建造執照設計錯誤樣 態案例說明

高雄市政府工務局
建築管理處 謝課長志昌

104年 9月 2日

建築抽查案件常見錯誤態樣分析

(第162條) :

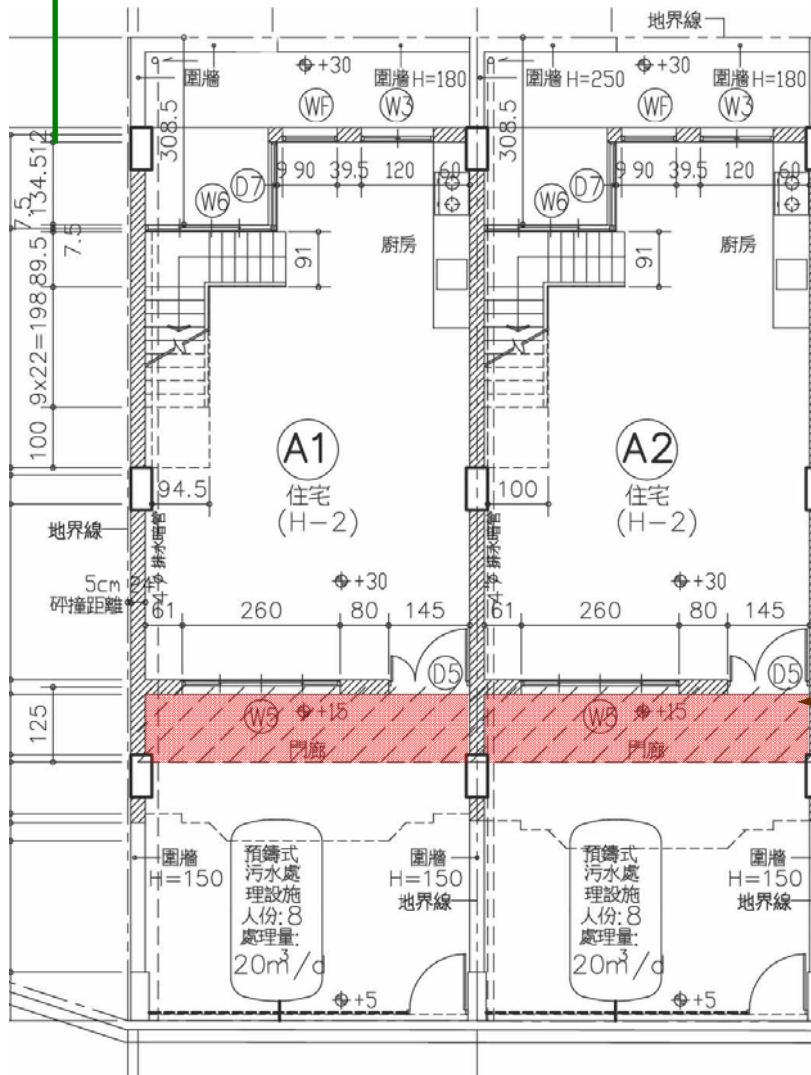
本案容積樓地板面積未計入門廊面積計算,應依建築技術規則設計施工編第1條第5、7款及第162條規定檢討。

(第33條)：

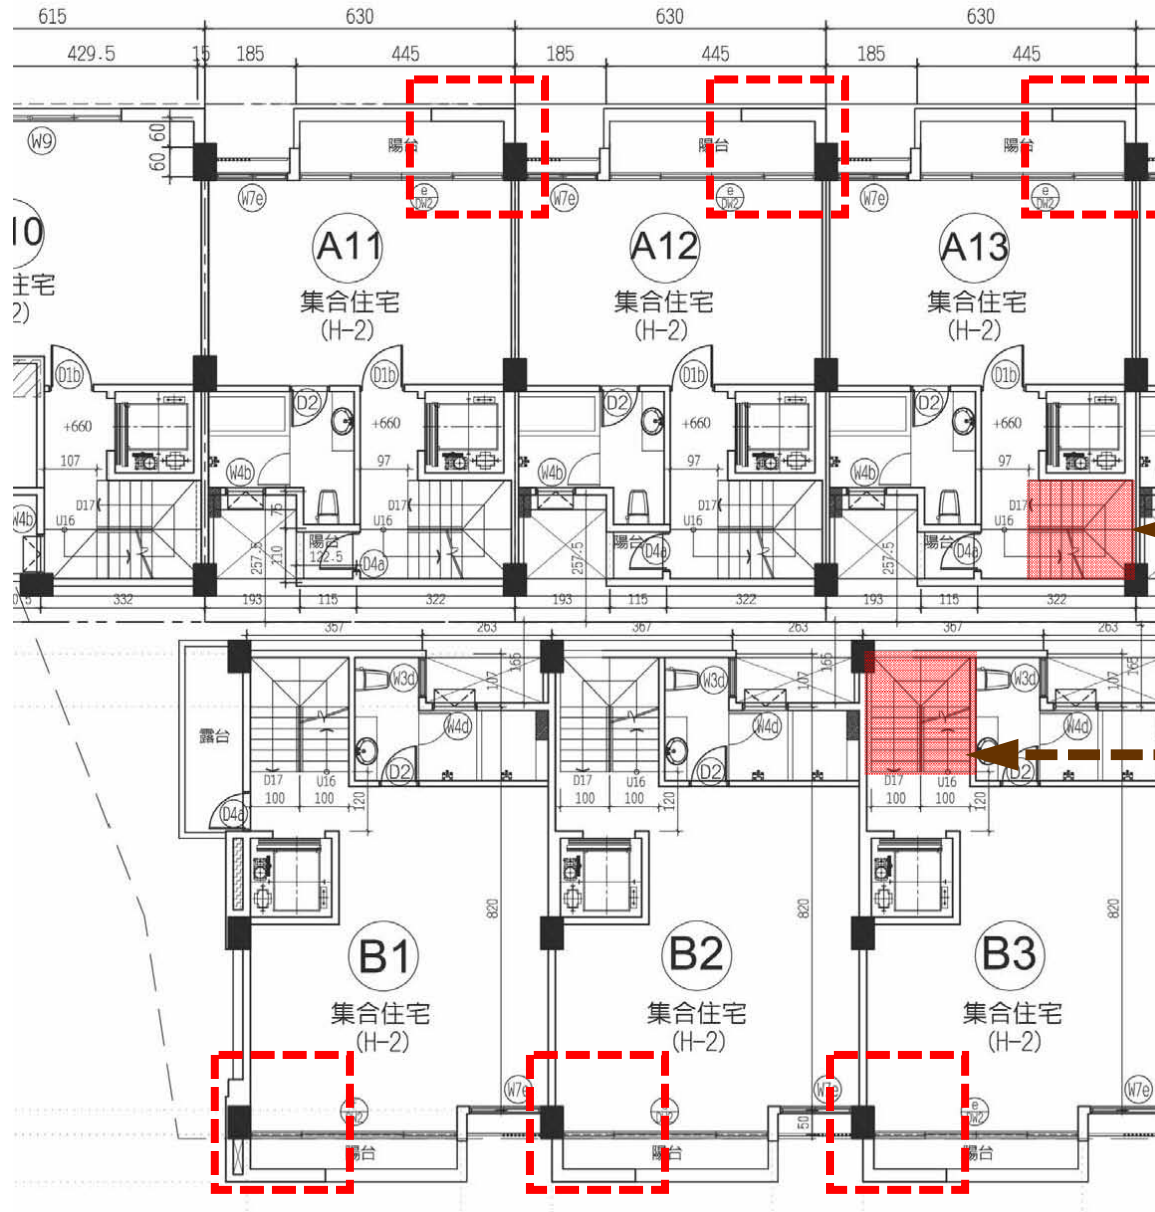
扇形梯級未依33條檢討。

(第33條) :

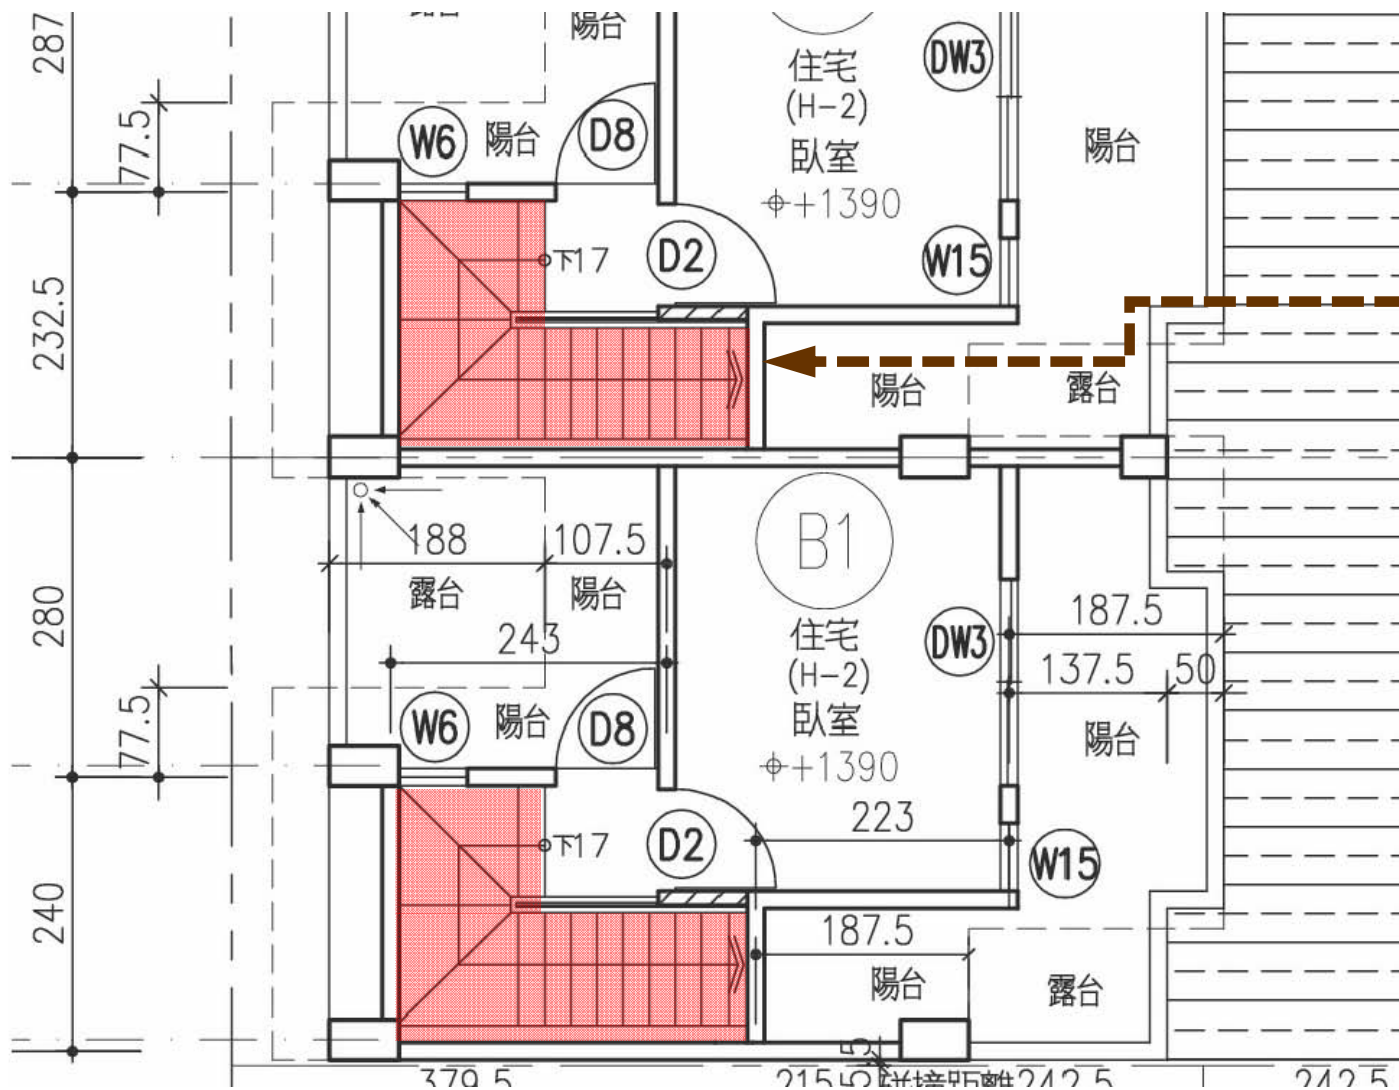
扇形梯
級未依
33條檢
討梯
寬。

(第107條)：

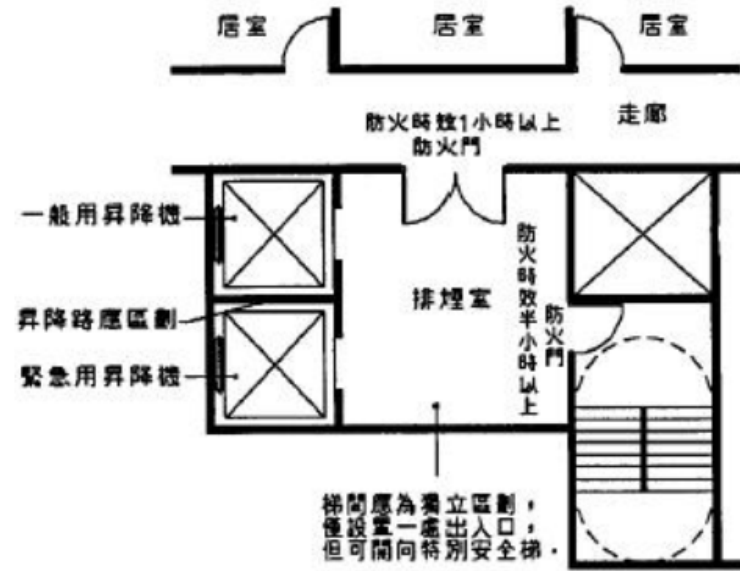
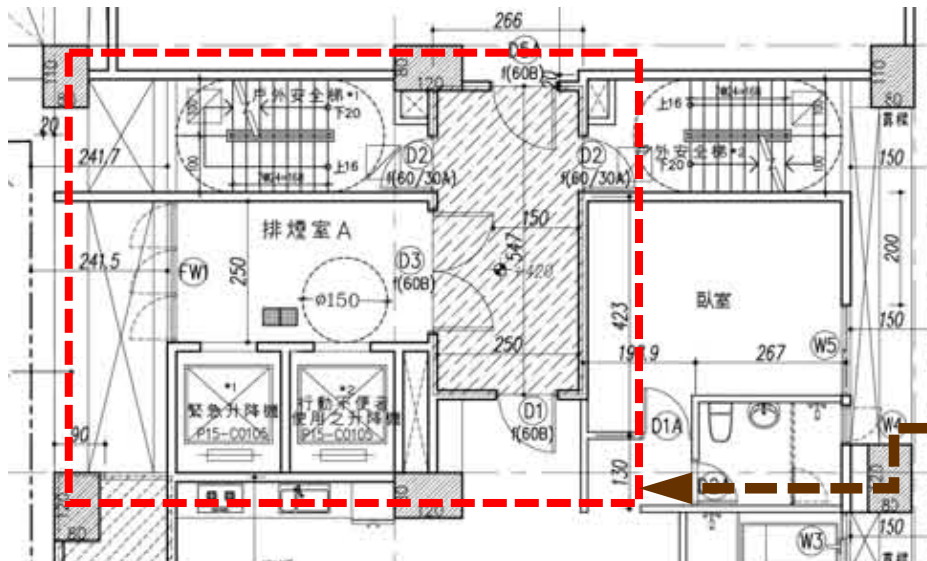
出入口應為具有一小時以上防火時效之防火門不得由排煙室出入 (二座安全梯)

(第79-2、86、97條) :

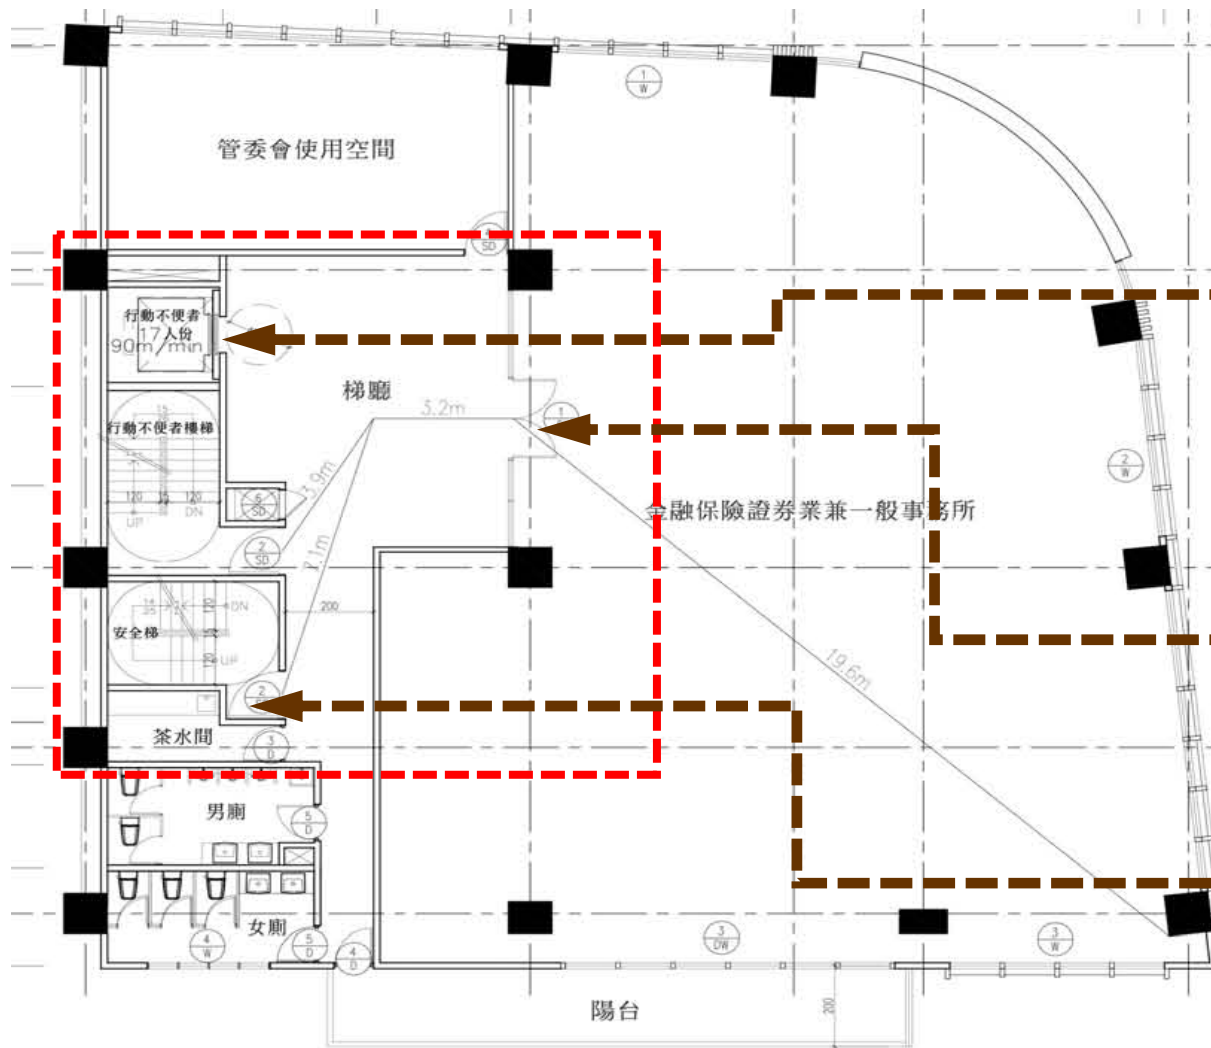
升降機道裝設之防火設備應具有遮煙性能
管道間之維修門並應具有一小時以上防火時效及遮煙性能。

防火門應具有一小時以上防火時效(分戶)

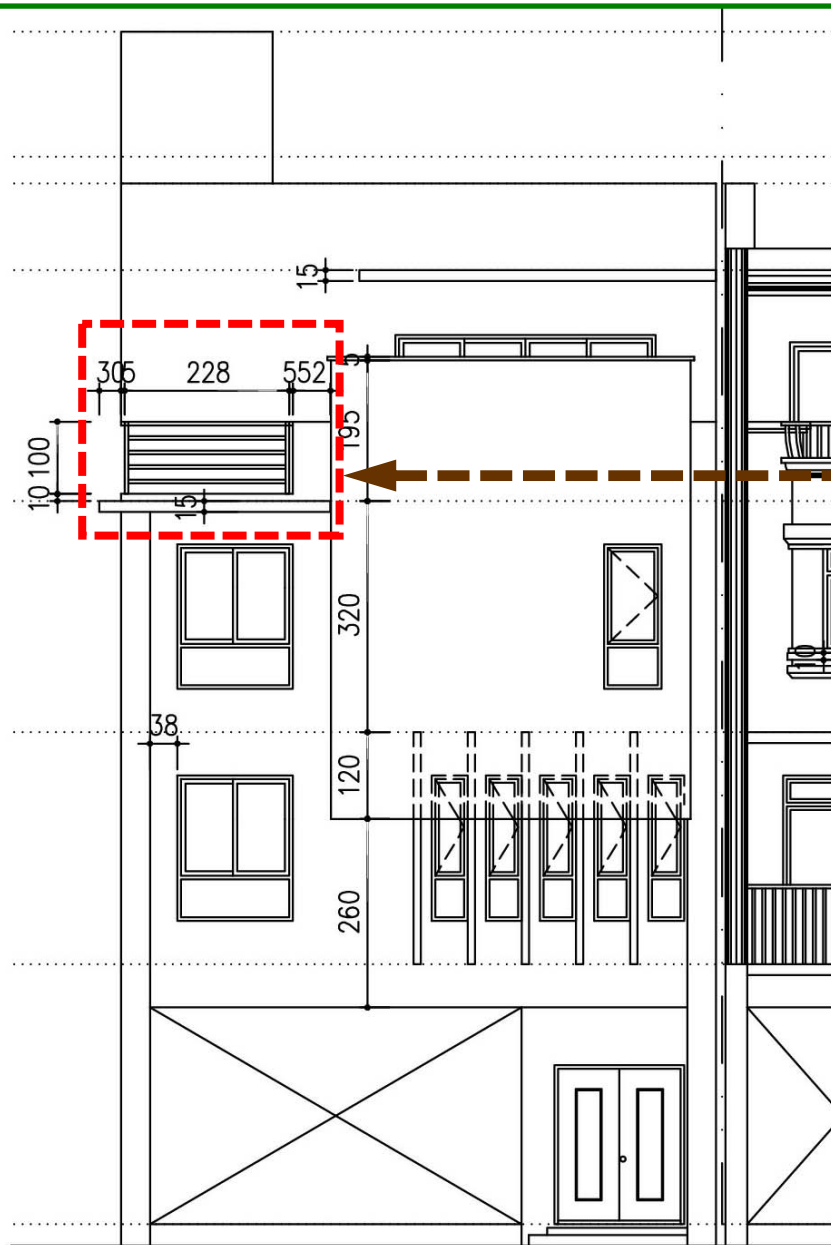
安全梯未標示

欄桿不得設有可供直徑十公分物體穿越之鏤空或可供攀爬之水平橫條

(建築設備第20

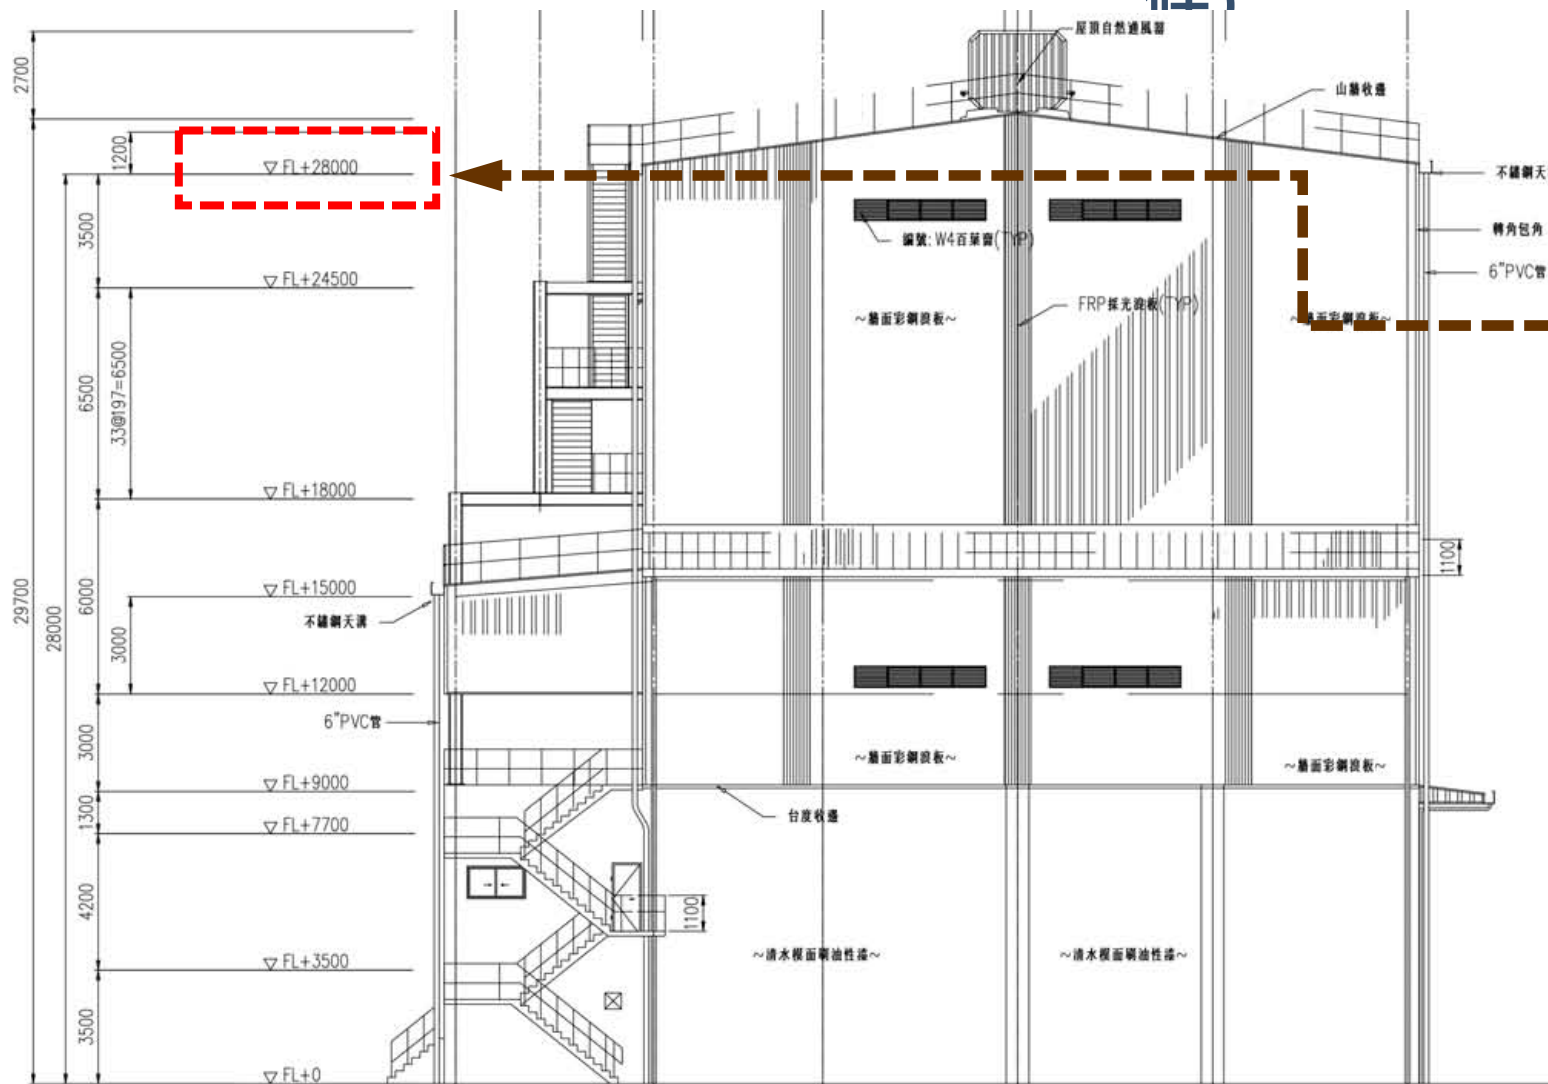
建築物高度超過20公尺應設置避雷針。

(第272條) :

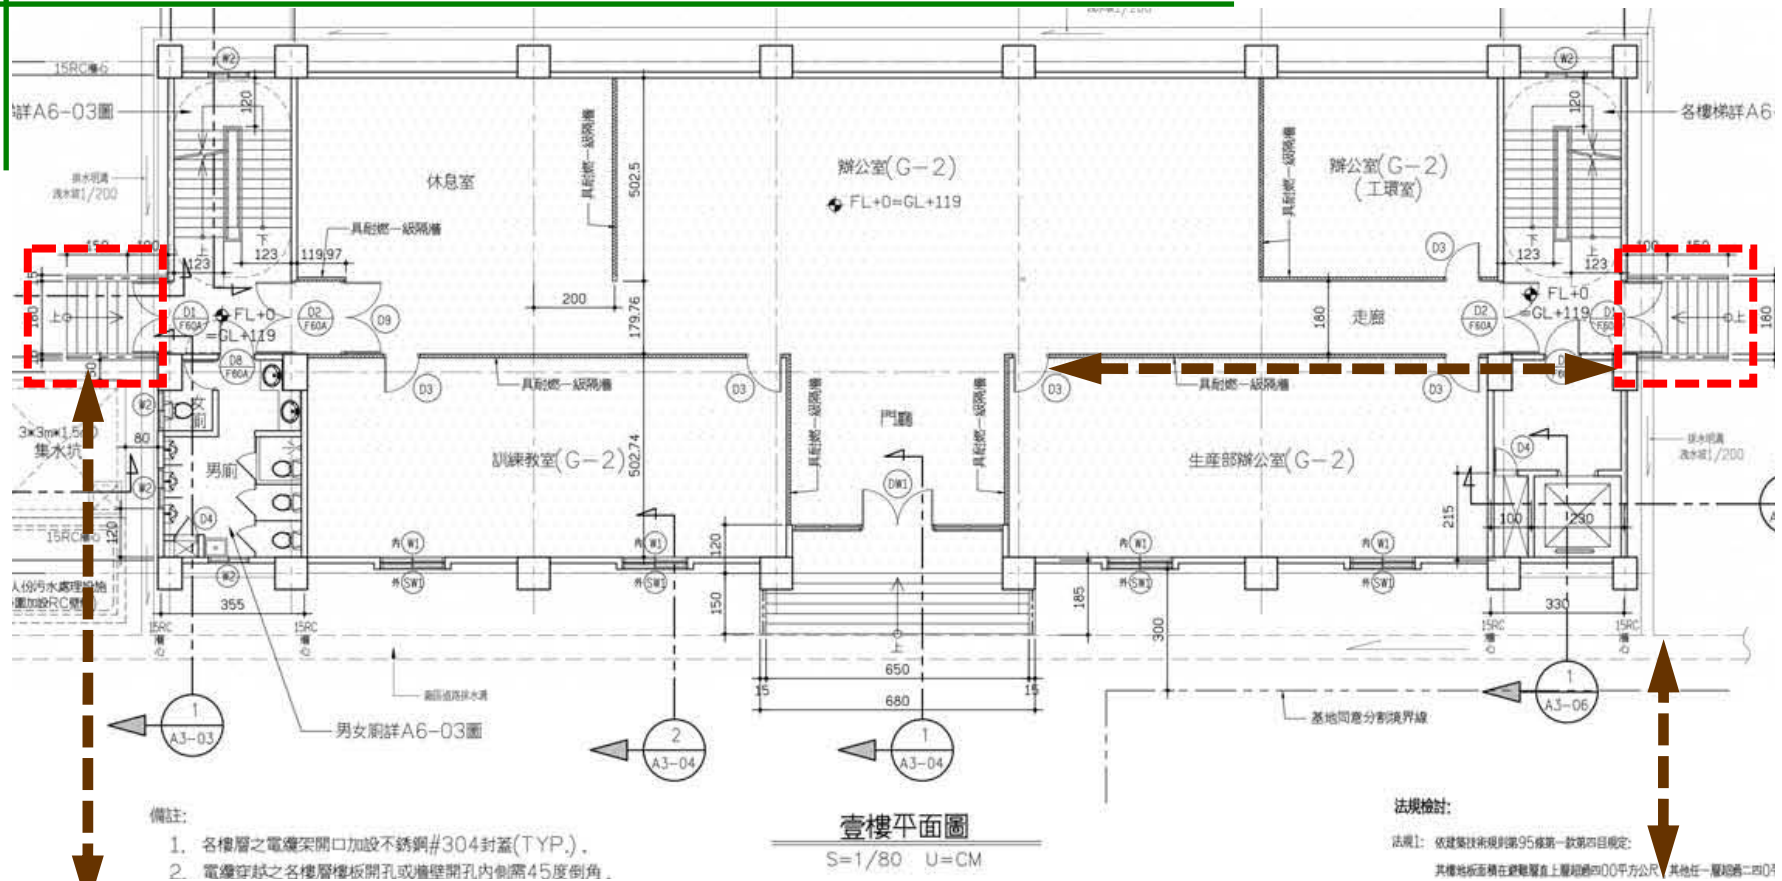
1樓各出入口
之樓梯未計入
建築面積

辦公室屬工廠之附屬
設施, 未檢討附設比
例,

(第95、97條)：

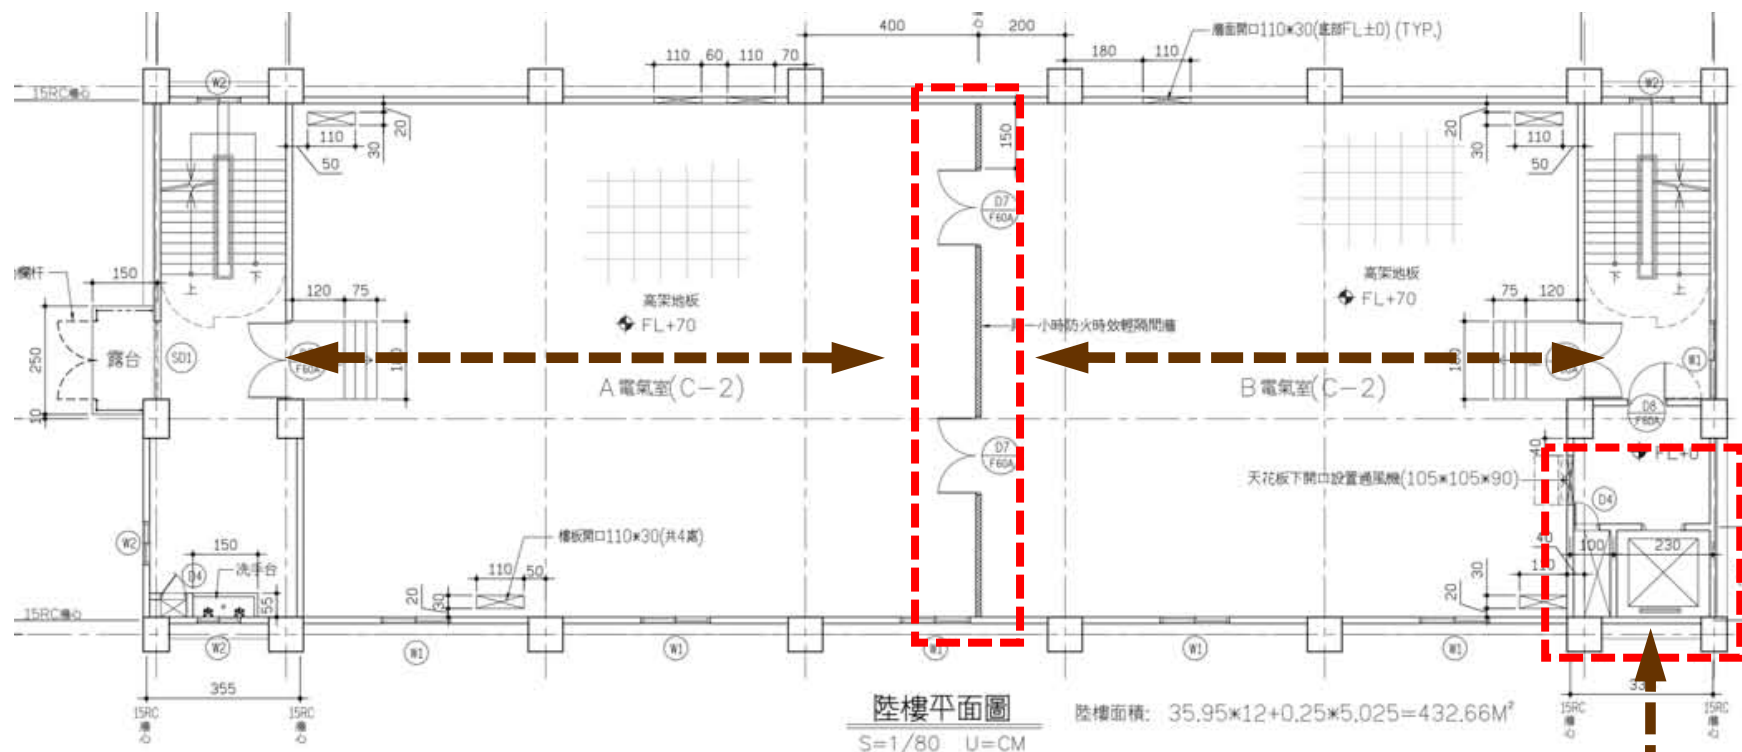
層數6樓應設置兩座安全梯，
3樓以上室內隔間導致室內任
一點未通達二座安全梯。

安全梯間內通風管道維修
口，請依門窗圖標示防火
設備防火時效。
